NOVOSTAVBA VÍCEÚČELOVÉHO OBJEKTU VE VYBRANÉ LOKALITĚ NA ÚROVNI PROJEKTU PRO STAVEBNÍ POVOLENÍ

Vypracoval: Michal Šimek

DOPLŇUJÍCÍ OTÁZKA

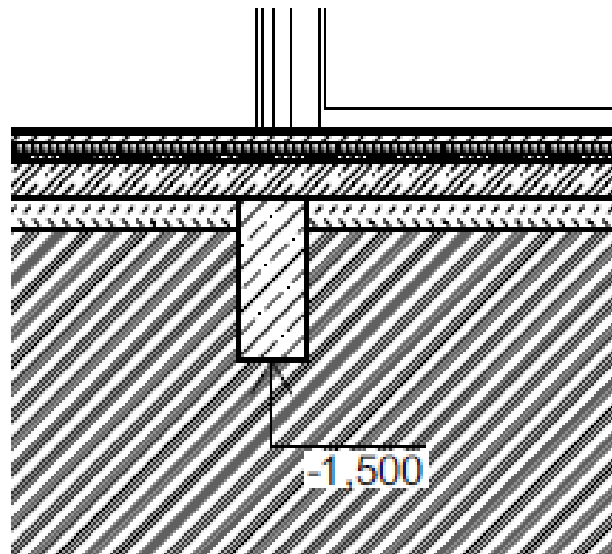
- **Jak jste postupoval při dimenzování základových konstrukcí?**

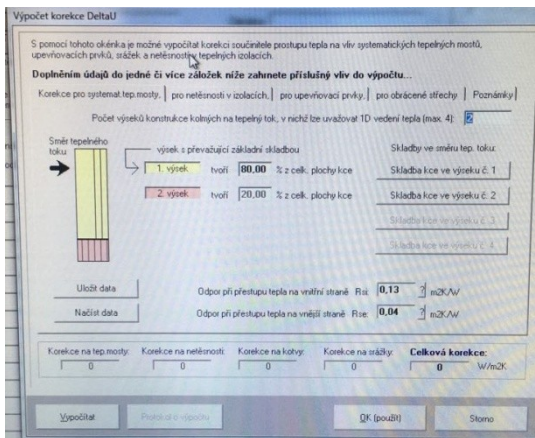
- Proč máte ve výpočtech součinitele prostupu tepla korekci součinitele prostupu tepla $dU = 0 \text{ W/m}^2\text{K}$? Uvažujete někde ve výpočtu s vlivem tepelných mostů?
